**DEMANDE D'AUTORISATION ENVIRONNEMENTALE
D'EXPLOITATION DE CARRIERE**

**MEMOIRE EN REPONSE AU PROCES-VERBAL DE SYNTHESE DE LA
COMMISSAIRE ENQUETRICE**

*Projet d'ouverture de la Fosse 4
Exploitation d'andalousite de Guerphalès
Commune de Glomel (22)*

Janvier 2024

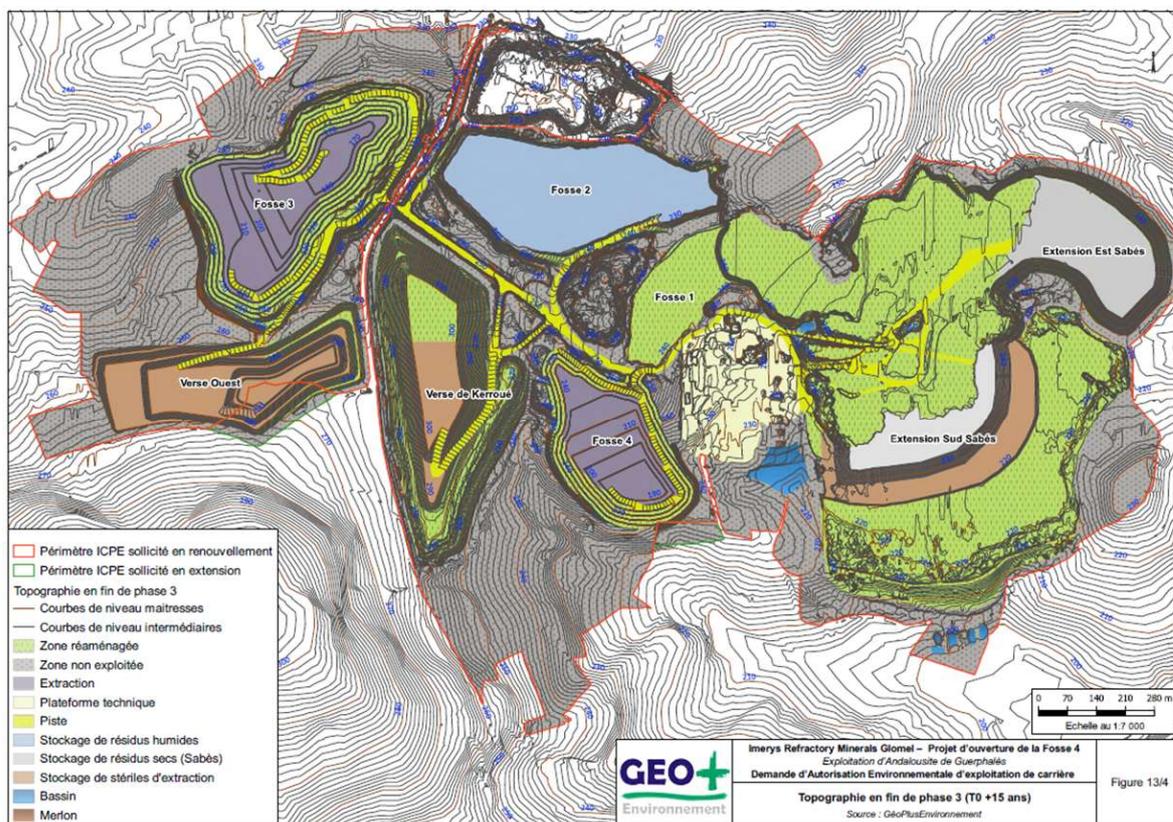
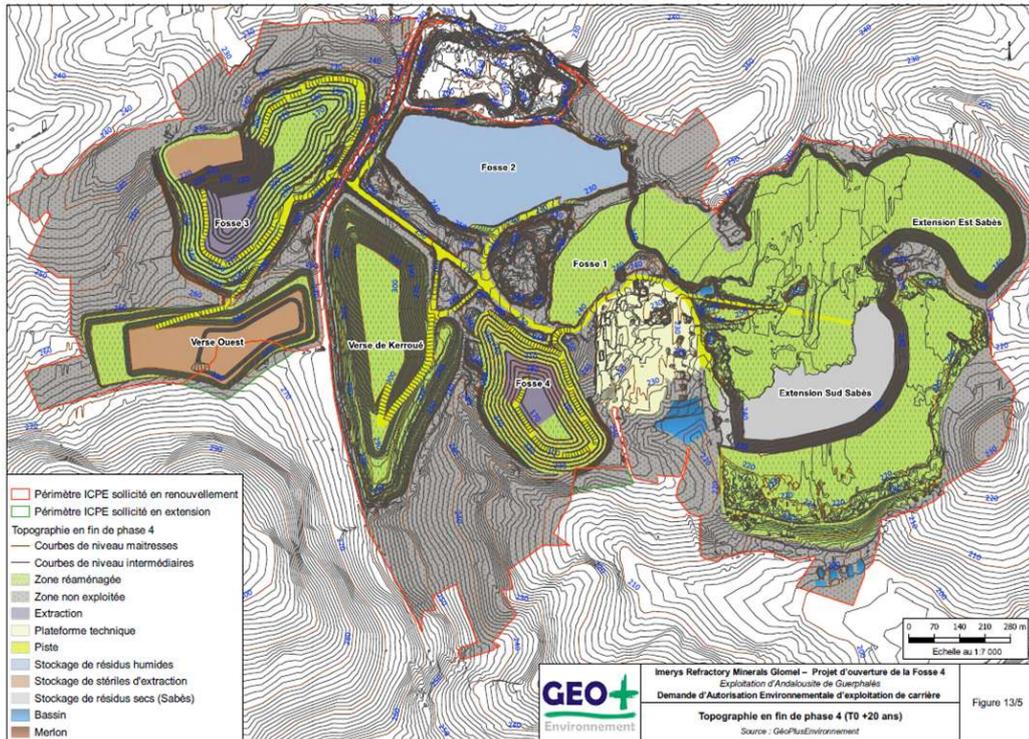
Q4 : « Le dossier énonce que l’extension Sud du Sabès reposera sur une nappe artificielle contenue dans les anciens résidus humides. Pouvez-vous préciser ce contexte particulier et ses incidences ? »

Il est prévu, en fin d’exploitation, **d’étendre le Sabès sur l’ancienne digue** où ont été stockés les résidus humides de l’usine durant l’exploitation de la Fosse 1. Ce stockage sur l’ancienne digue est prévu **au cours des phases 3 et 4 du projet d’exploitation**, comme indiqué dans le plan de gestion des résidus de traitement de minerai (voir § 3.3.2 du mémoire technique) et sur les plans de phasage (voir § 2.3 du mémoire technique).

Il s’agit de terrains compressibles de très faible perméabilité constituant une nappe superficielle. Une étude géotechnique est en cours avec un bureau d’étude spécialisé pour la définition des dispositions constructives à mettre en œuvre pour ce stockage. Cette étude géotechnique comprenant le stockage du Sabès sur la Fosse 1 (extension Ouest) et sur l’ancienne digue (extension Sud) sera finalisée courant 2024.

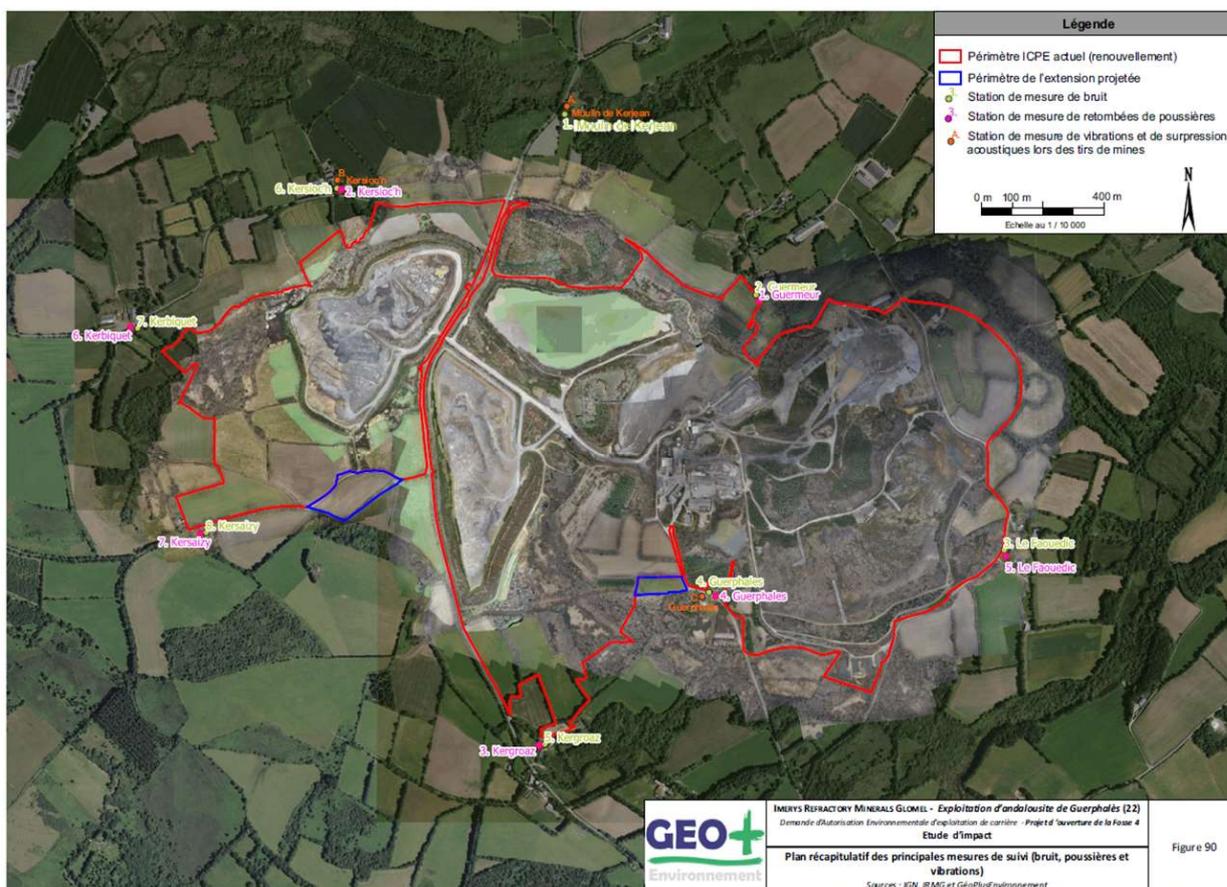
Q6 : « Pouvez-vous préciser le calendrier de réalisation du merlon planté envisagé en protection des habitations proches du hameau de Guerphalès, ainsi que le calendrier de mise en place des mesures complémentaires de suivi des poussières et du bruit, et leur phasage par rapport aux travaux préalables au début d'exploitation de la fosse 4. Les suivis de bruits et poussière y seront-ils organisés plus régulièrement que sur le reste du site, à quelle fréquence ? Même question pour le suivi des vibrations/surpression. »

Il est à noter qu’il est proposé, dans le dossier, de modifier légèrement l’emplacement des stations de mesure de poussières dans l’optique de les faire correspondre à l’emplacement des stations de mesures de bruit (zones à émergence réglementées) selon la préconisation des services de l’Etat lors de l’instruction du dossier. La carte de localisation des stations de mesures de suivi est présentée sur la Figure 90 de l’étude d’impact.

- **Air-S2** : Suivi trimestriel par jauges Owen des retombées de poussières dans l’environnement sur 7 stations. Le réseau de station sera légèrement modifié suite aux échanges avec les services de l’état afin que les stations de mesure de retombées de poussières correspondent aux stations de mesures de bruit en ZER (voir localisation p 303).

Il est prévu, pour les **mesures de vibrations/surpression**, de **poursuivre le suivi autour de la Fosse 3** selon une fréquence semestrielle avec 2 stations de mesures (Kerzioc’h et Moulin de Kerjean) et de réaliser **une mesure de vibrations pour chaque tir de mine de la Fosse 4** au niveau du hameau de Guerphalès avec l’accord du propriétaire (voir § 6.15.4 de l’étude d’impact).

Evolution du niveau d'eau en fosse 2

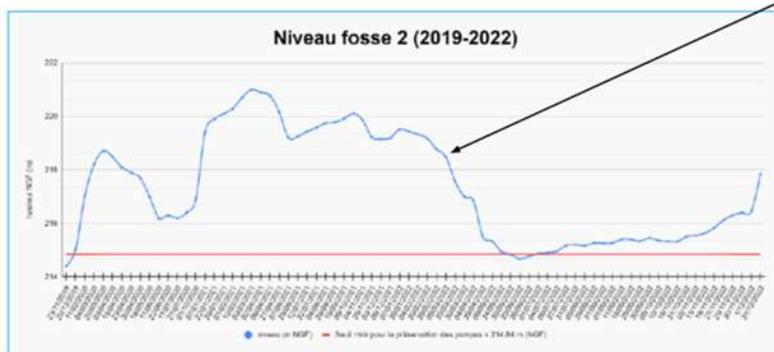
Q8 : « Pouvez-vous préciser l'évolution de la gestion des volumes d'eau sur le site, compte tenu de l'évolution du volume des boues stockées dans la fosse 2, de son comblement futur, de la mise en eau partielle de la fosse 3, et des rétentions/relâchés à organiser ponctuellement dans le Crazyus. »

La gestion du volume d'eau en Fosse 2 continuera d'être effectuée par le système en place avec les 2 lignes de pompage. La mise en place de la canalisation gravitaire depuis fin 2021 a déjà permis de faire baisser le niveau d'eau de la Fosse 2 comme présenté sur le graphique ci-dessous :

Activation du rejet direct début 2022
